宁波奥德普电梯部件有限公司
NINGBO AODEPU ELEVATOR COMPONENTS CO., LTD.

盖板

OX-18-3

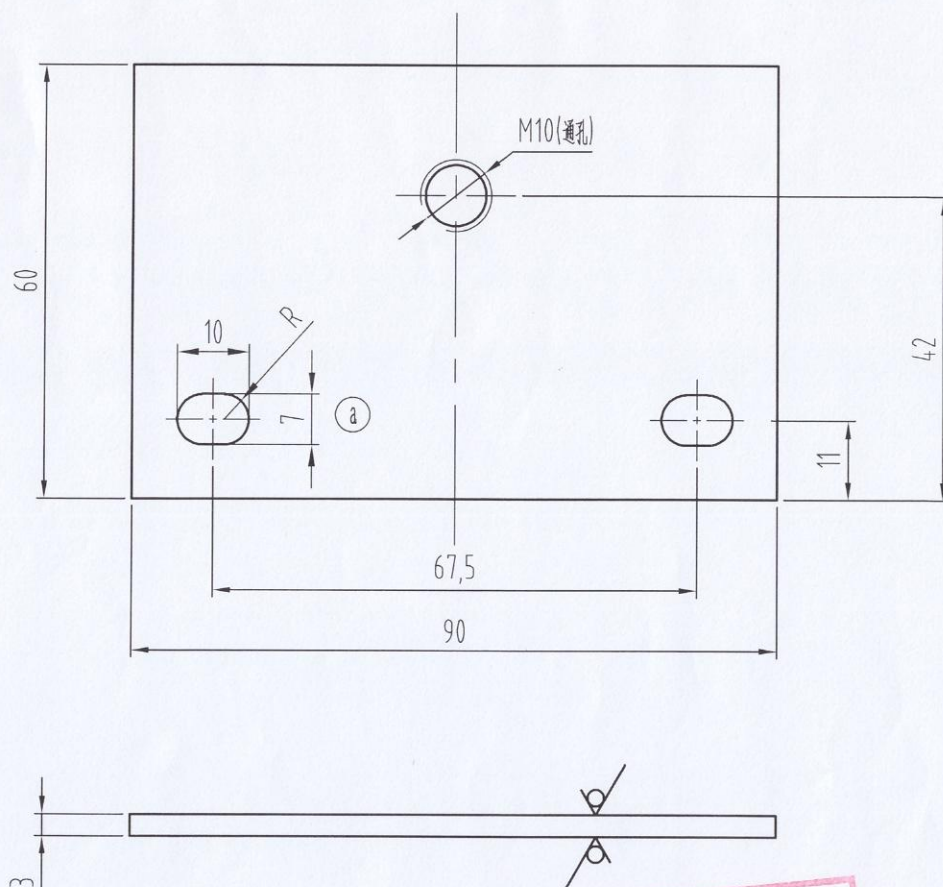
①	2	腰孔尺寸9×12更改为7×10	叶辉	2024.6.7
标记	处数	更改内容	签名	年月日
